RÉPONSE À L'AVIS DE LA MISSION RÉGIONALE D'AUTORITÉ ENVIRONNEMENTALE

Centrale Solaire Veinazès

Commune de Junhac

Août 2023

Figure 1 : Tracé du raccordement envisagé du projet vers le poste source de Leygues

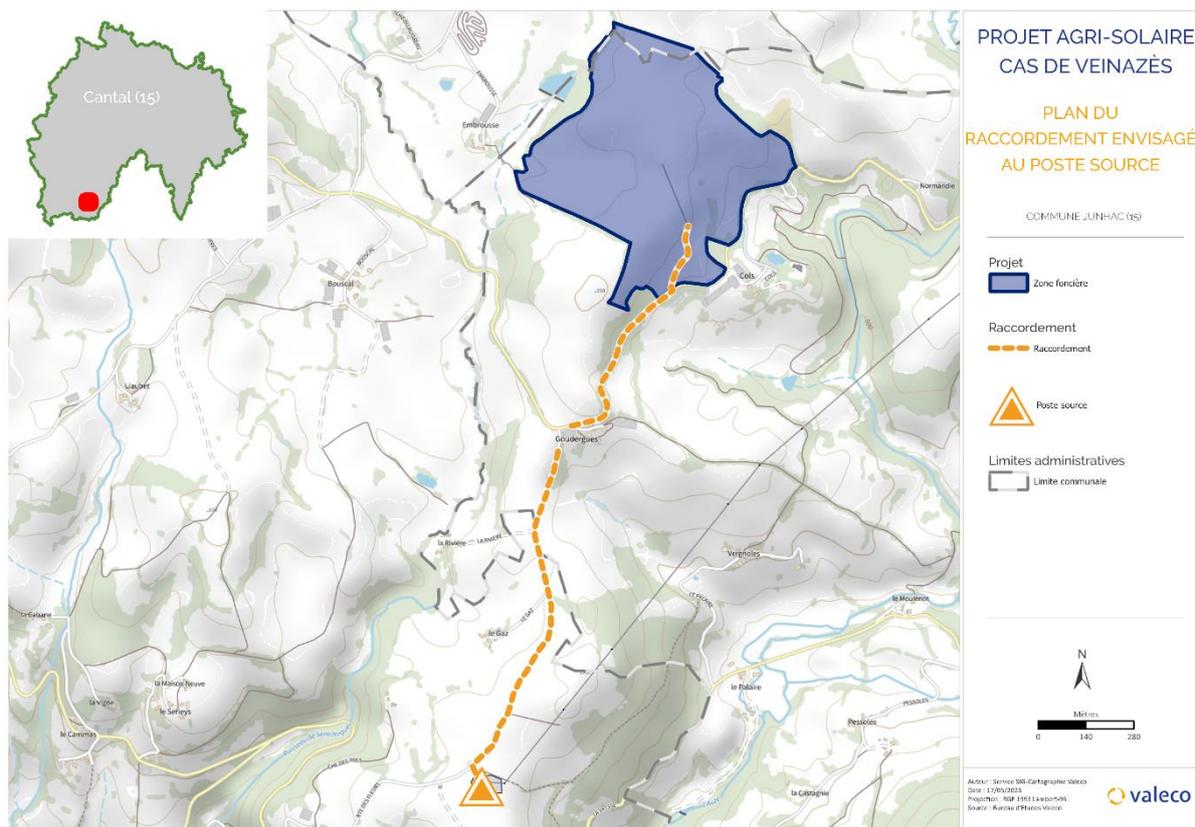
L'Autorité environnementale recommande de compléter le dossier par l'étude du raccordement du parc au poste source de Leygues à Sénezergues, d'analyser ses incidences sur l'environnement et de proposer le cas échéant les mesures pour les éviter, les réduire ou les compenser.

Le raccordement est envisagé sur le poste source le plus proche. Il s'agit de celui de **LEYGUES** à **1,9 km** sur la commune de Sénezergues. La capacité de transformation réservée aux énergies renouvelables au titre du S3REnR qui reste libre d'affectation pour l'injection sur le réseau public de distribution est de 29,3 MW³. La puissance projetée de la centrale solaire Veinazès étant de 29,72 MWc, un raccordement vers ce poste source nécessite des aménagements du réseau.

Ces aménagements sont d'ores et déjà programmés puisque, d'après le rapport de révision du schéma régional de raccordement au réseau des énergies renouvelables (S3REnR) d'Auvergne-Rhône-Alpes publié en février 2022, il est prévu une augmentation de la capacité du poste de LEYGUES de 36 MW par ajout d'un transformateur 63/20kV de 36MVA et d'une demi-rame HTA⁴.

D'une manière générale, les impacts liés aux travaux de raccordement sur les milieux naturels sont limités. Le raccordement envisagé vers le poste source de LEYGUES suit la voirie existante et viendra s'implanter sur les accotements.

Figure 9 : Zoom cartographique sur la localisation des zones humides

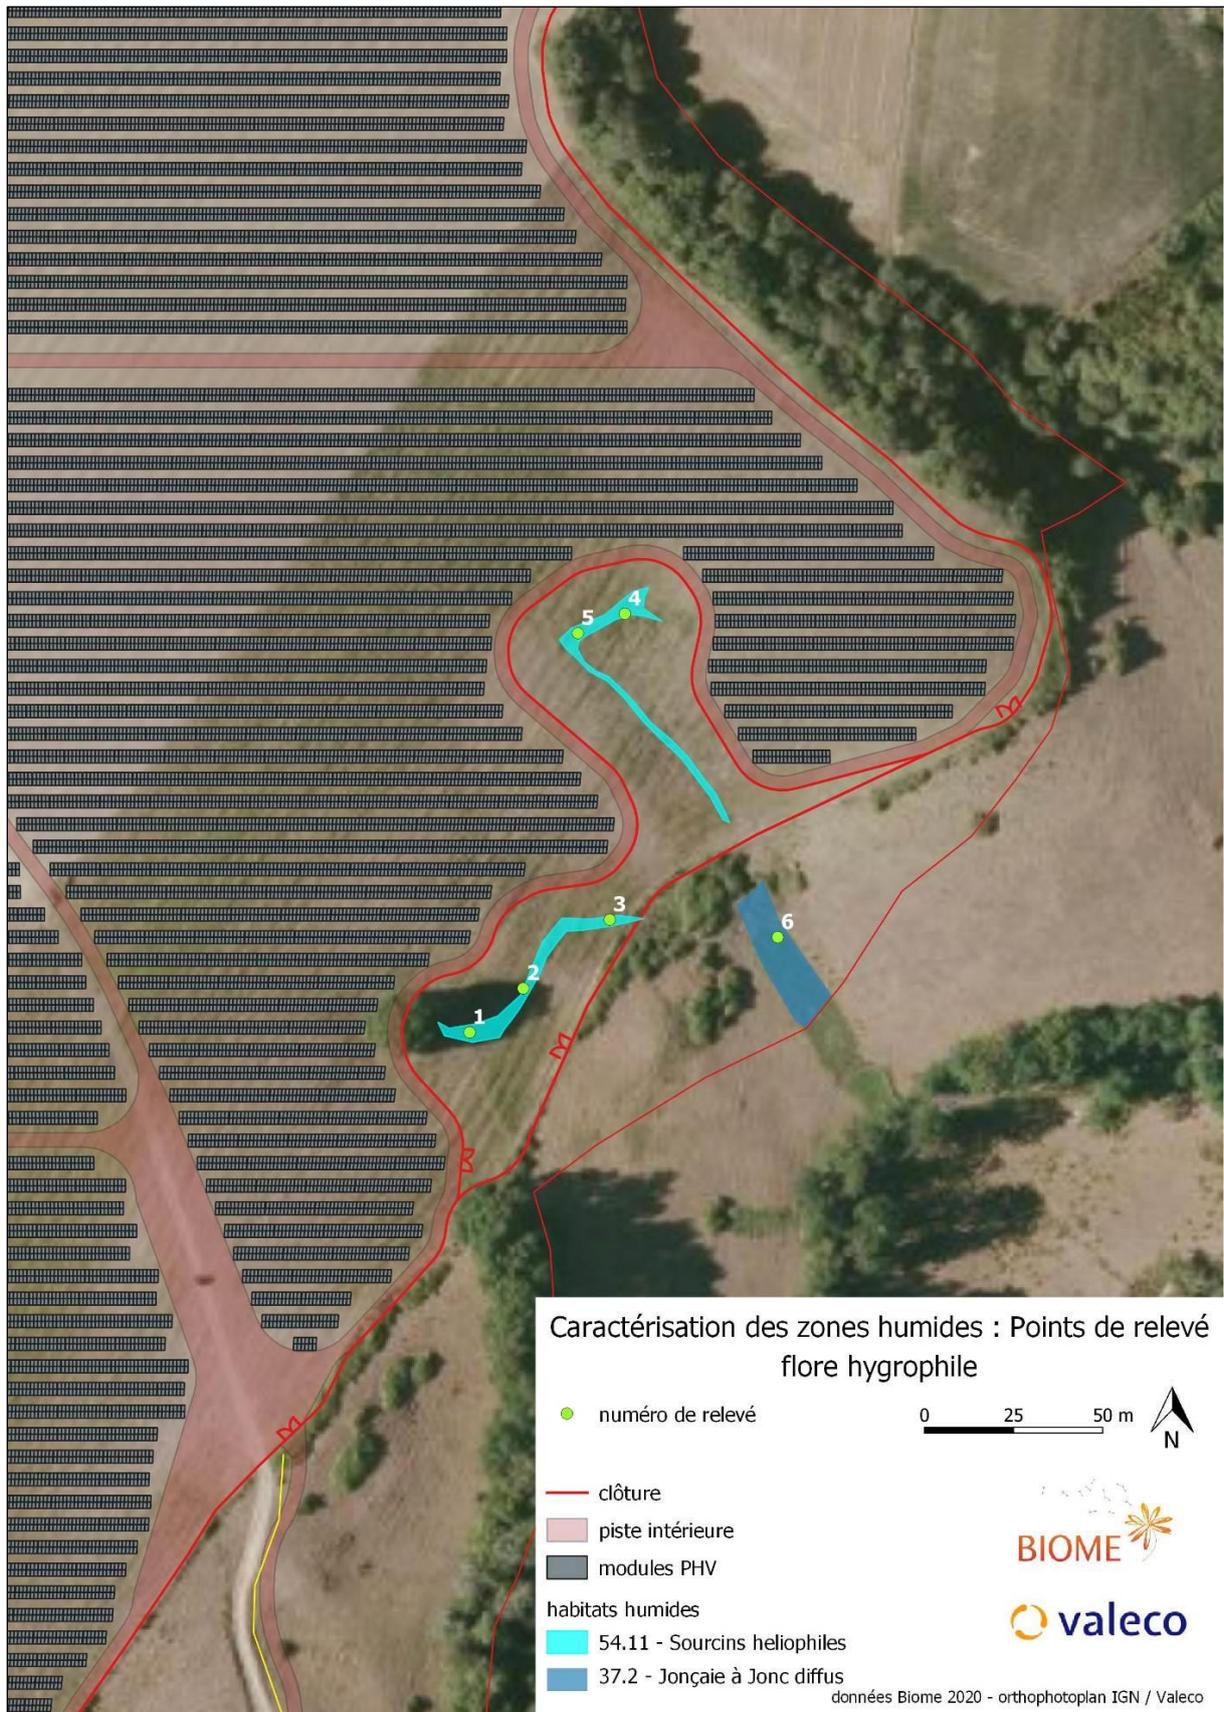
L'Autorité environnementale recommande de réaliser des sondages pédologiques, notamment pour définir précisément les contours des zones humides identifiées à partir des critères d'habitats et de végétation et de rehausser l'enjeu lié à l'eau.

Le tableau ci-dessous précise les données de caractérisation par la méthode floristique en rajoutant une mise en forme plus détaillée des informations récoltées en 2020.

Figure 10 : Zoom cartographique sur la localisation des sondages pédologiques

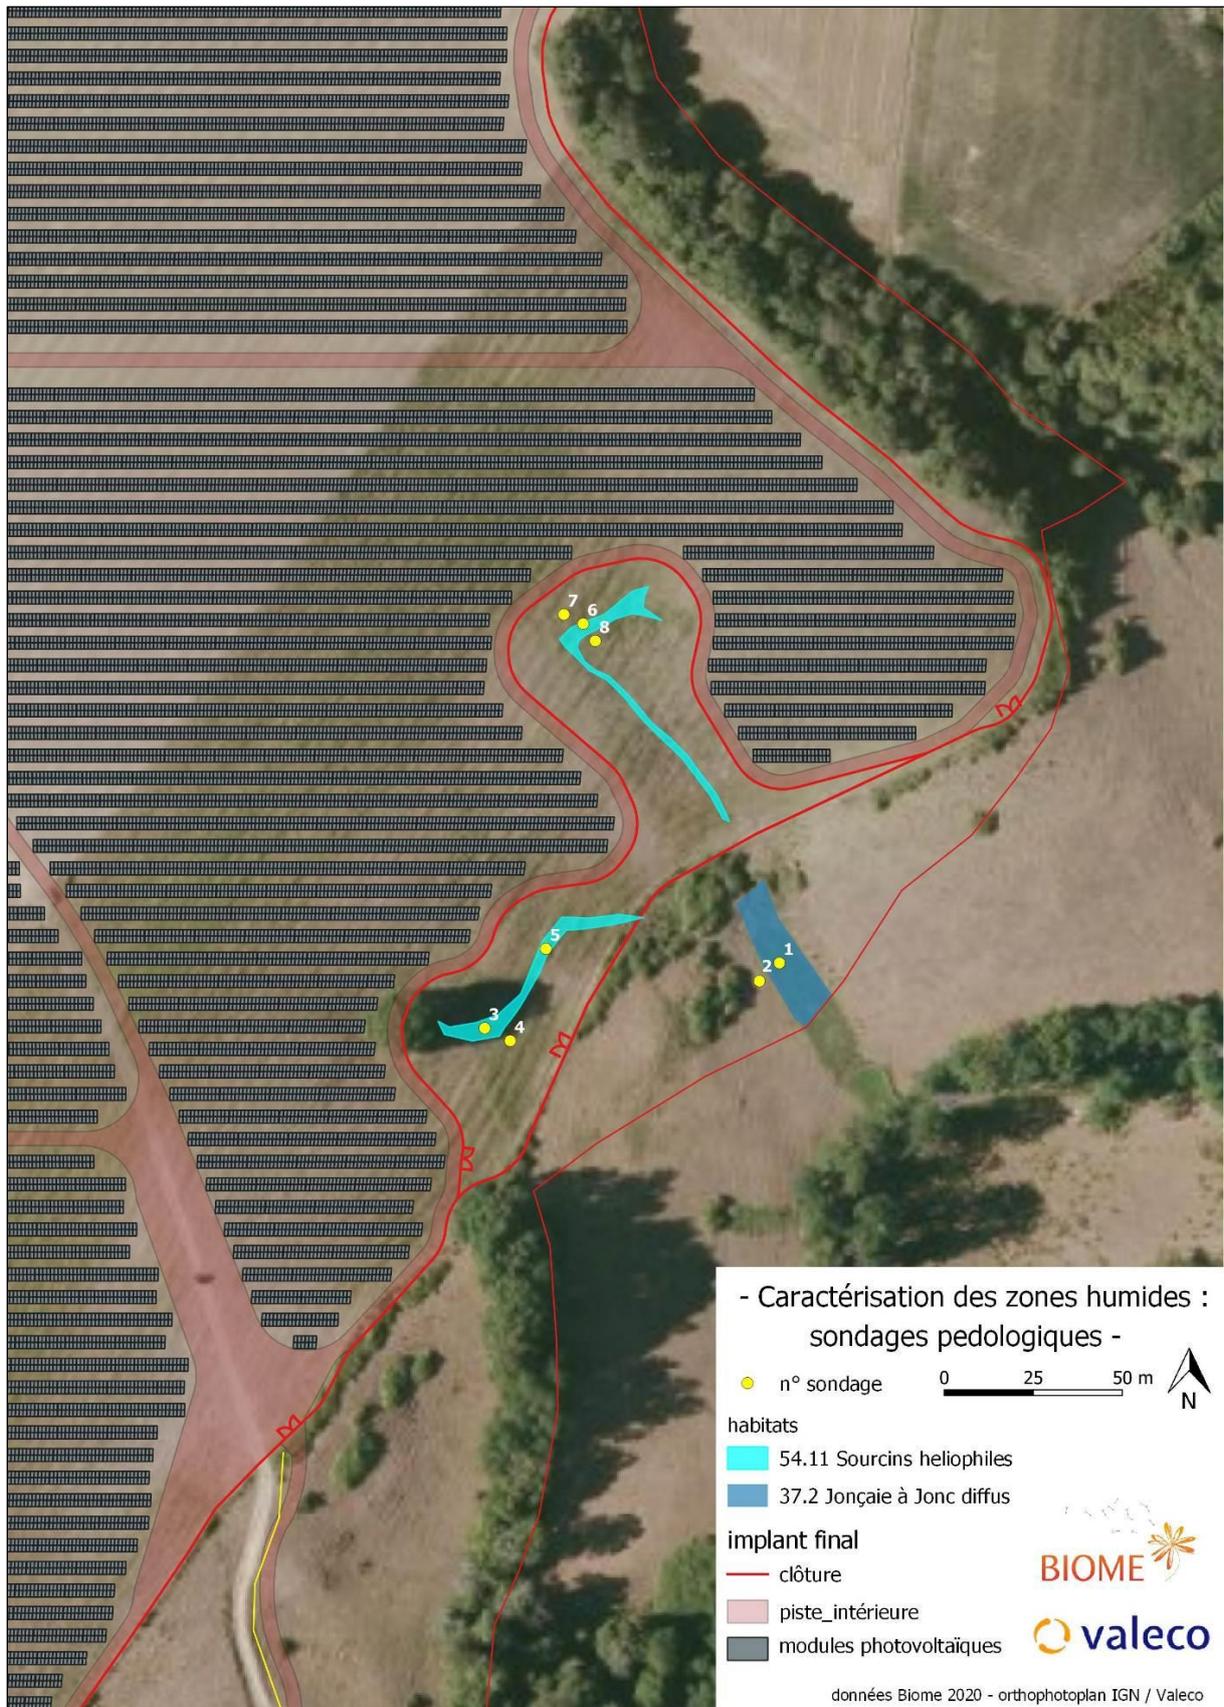
L'avis MRAE n° 2022-ARA-AP-1461 sollicite une expertise des zones humides identifiées sur le périmètre d'étude par sondage pédologique.

Les 8 sondages effectués sous forme de transect ou ponctuels, confirment logiquement les périmètres des zones humides identifiées initialement sur le critère floristique avec l'arrêt des caractéristiques hydromorphiques sur les sondages extérieurs.

Les sondages 1, 3, 5 et 6 présentent des **Réductisols de classe d'hydromorphie < VI >** selon la classification du GEPPA (1981, modifié) qui caractérisent une zone humide. Les autres sondages qui définissent les marges extérieures où s'arrêtent les zones humides ne présentent pas de caractéristiques hydromorphiques notables.

Figure 14 : Localisation du site de Junhac par rapport au site inscrit du Puy de l'Arbre

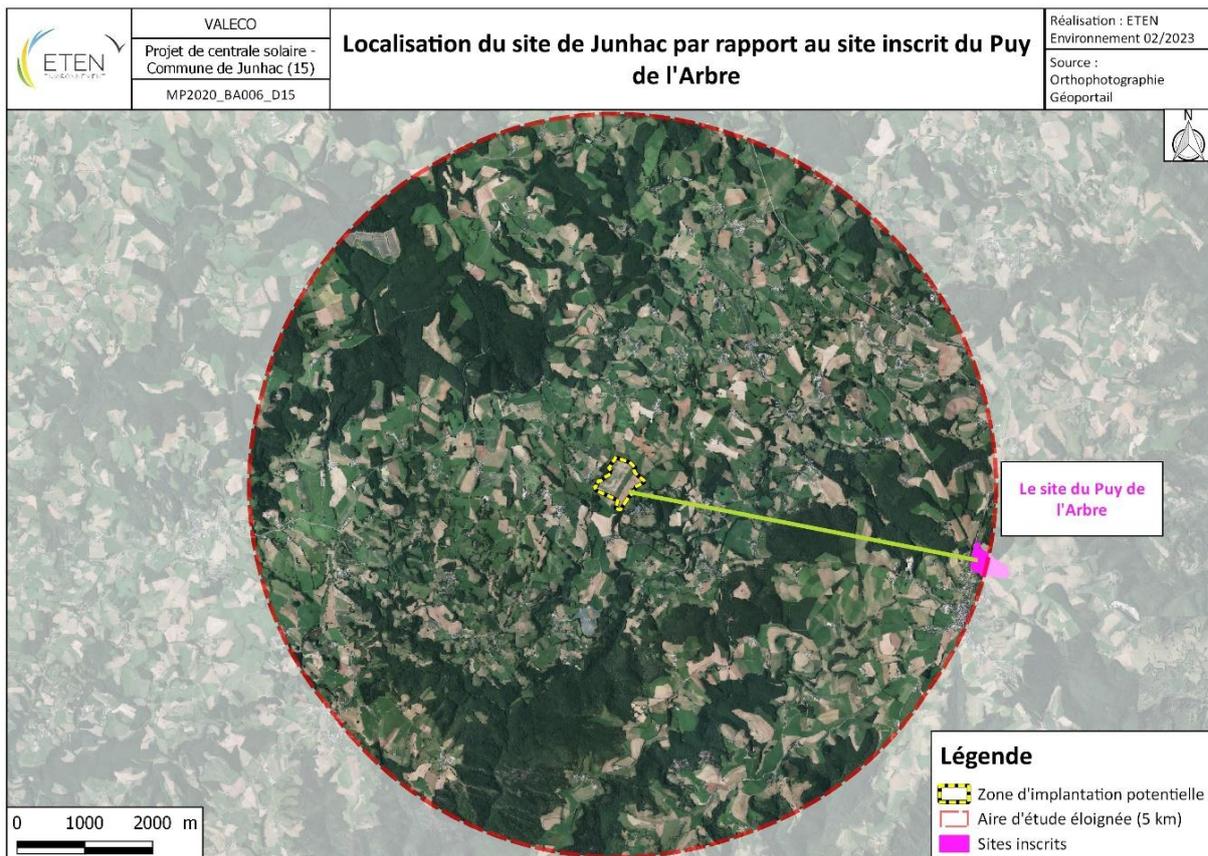
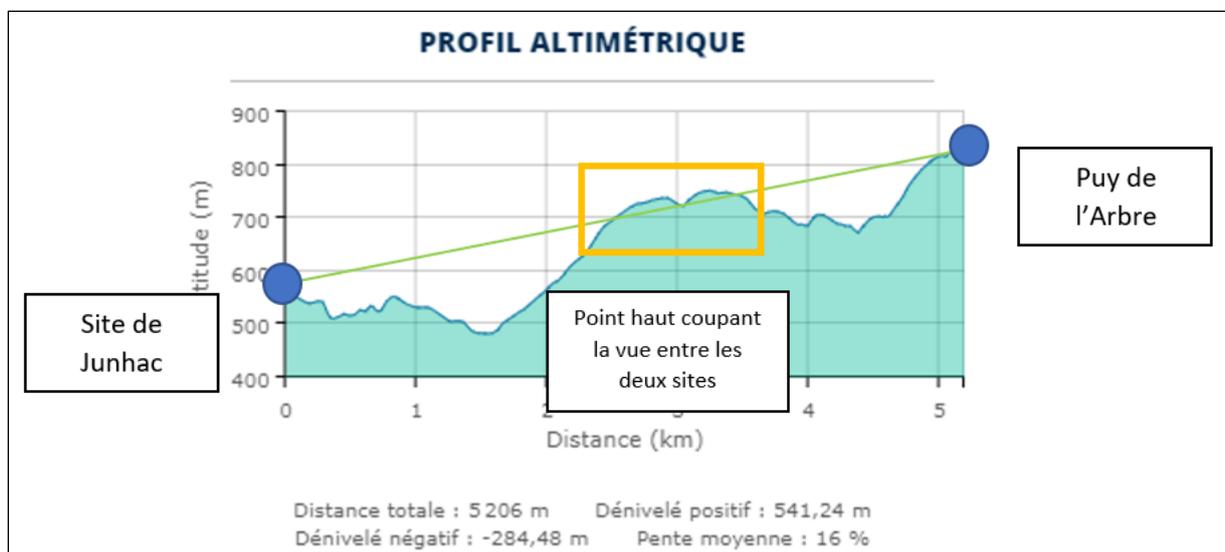
La présence du site inscrit du Puy de l'Arbre sur la commune de Montsalvy, à 5 km du projet, est en outre soulignée (p.87 et 89) : il est nécessaire que la visibilité du site d'implantation du projet depuis ce point de vue soit caractérisée.

L'Autorité environnementale recommande de mieux caractériser l'enjeu paysager du site retenu.

En complément de la partie paysagère de l'étude d'impact, nous apportons la justification de l'absence de covisibilité depuis le site inscrit du Puy de l'Arbre sur la commune de Montsalvy.

Le site du Puy de l'Arbre est localisé à environ 5,2 km à l'Est du site de Junhac. Du fait du dénivelé du secteur, le site du Puy de l'Arbre n'est pas visible depuis le site de Junhac. En effet, comme en témoigne le profil altimétrique entre les deux points, le site est masqué par la présence conjointe d'un point haut masquant la vue et par une végétation arborée notable.

De ce fait, l'enjeu paysager du projet par rapport au Puy de l'Arbre est jugé Nul.

Figure 18 : Localisation des sites identifiés sur la CC Chataigneraie Cantalienne

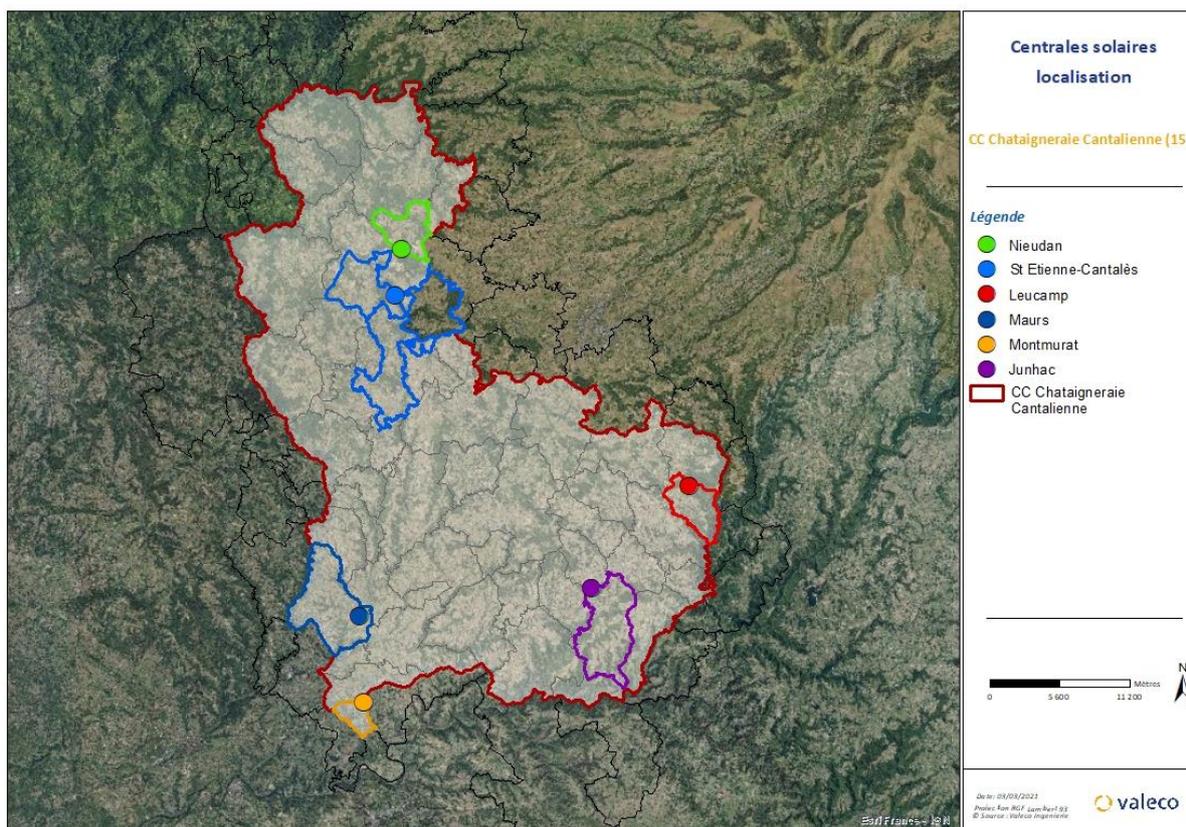
L'Autorité environnementale recommande que des sites alternatifs pour l'implantation du projet ne présentant pas d'enjeu en termes d'activités agricoles, de paysage voire de zones humides soient étudiés et que le choix du site retenu soit justifié après analyse comparative entre ceux étudiés.

Le site de Junhac s'est révélé être un site favorable au développement d'une centrale agrivoltaïque.

La compatibilité des sites a été évaluée par le prisme des critères cités précédemment. Cette analyse est synthétisée dans le tableau suivant :

Figure 19 : Plan rapproché de la zone humide au secteur Sud-Est de la centrale

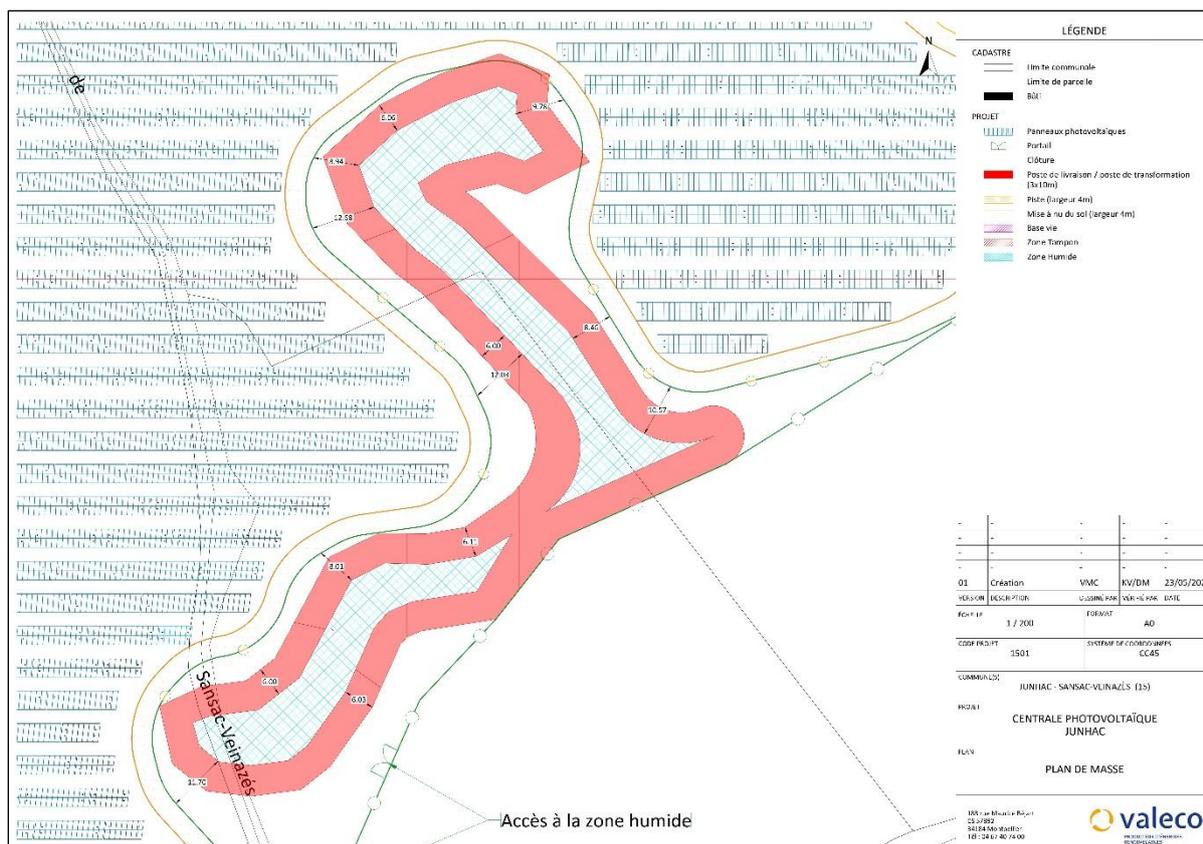
Il est de plus précisé que < la zone humide [à l'est] sera totalement exclue de la zone travaux et se situera à l'extérieur de la zone clôturée > et qu'< une zone tampon de 6 m autour de la zone humide sera préservée > (p.124). Un plan zoomé sur ce secteur aurait utilement pu illustrer cette analyse. L'absence d'impact sur l'ensemble des milieux humides ne peut toutefois être garantie en l'absence d'étude pédologique permettant de délimiter l'ensemble des zones concernées. Le dossier n'apporte en outre pas la démonstration que les fondations des tables seront sans effet sur la fonctionnalité des sols.

La figure suivante permet d'illustrer plus précisément la zone d'exclusion qui a été respectée autour de la zone humide identifiée à l'Est du site d'étude. Une zone tampon de 6 m est représentée en rouge. On remarque ainsi que la zone préservée autour de la zone humide est plus large que les 6 m annoncés sur la majeure partie du contour.

La clôture installée au Sud de cette zone humide a vocation à protéger sa fonctionnalité écologique en empêchant le pâturage du cheptel bovin de l'exploitation SCEA de Cols évoluant autour du parc.
